# 新竹縣政府工程查核代表照片表

工程名稱：111年湖口鄉中興村公園旁排水溝(鐵騎橋\_永安橋)改善工程

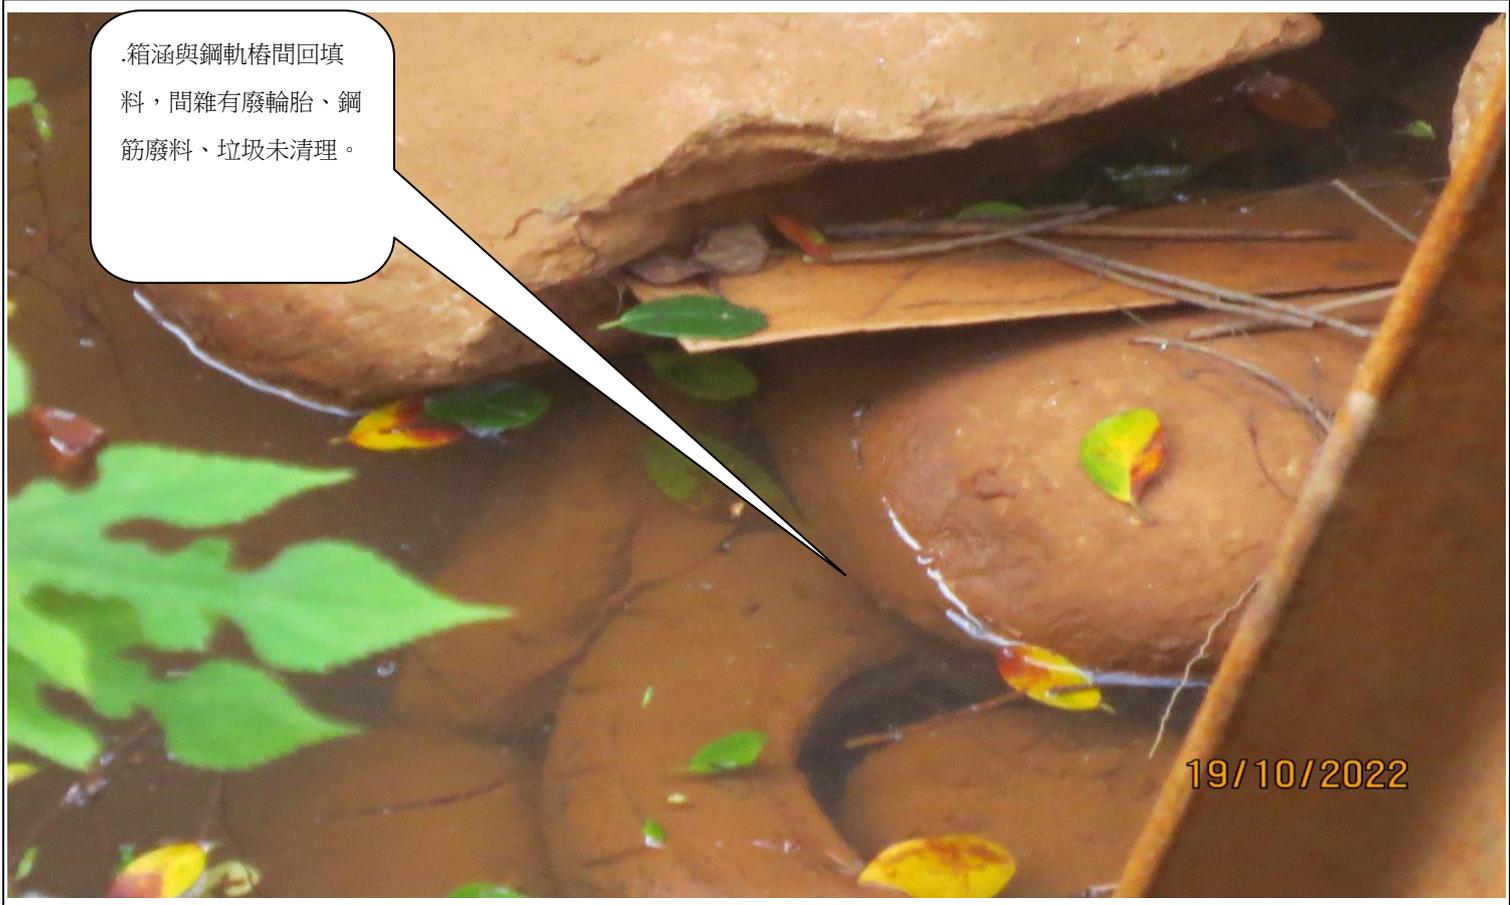
箱涵與鋼軌樁間回填料，間雜有廢輪胎、鋼筋廢料、垃圾未清理。

箱涵與鋼軌樁間回填料，間雜有廢輪胎、鋼筋廢料、垃圾未清理。

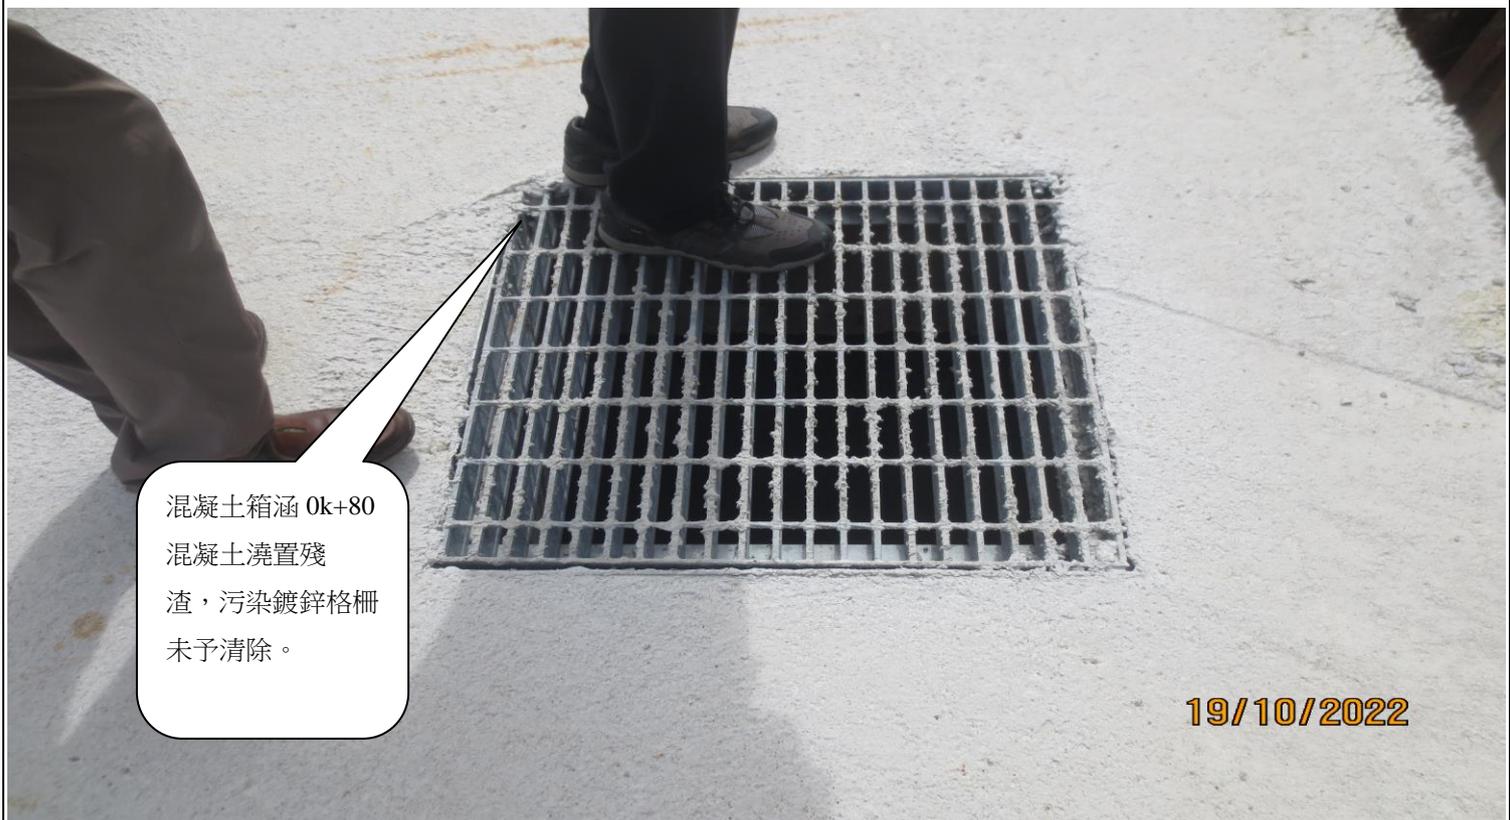
箱涵與鋼軌樁間回填料，間雜有廢輪胎、鋼筋廢料、垃圾未清理。
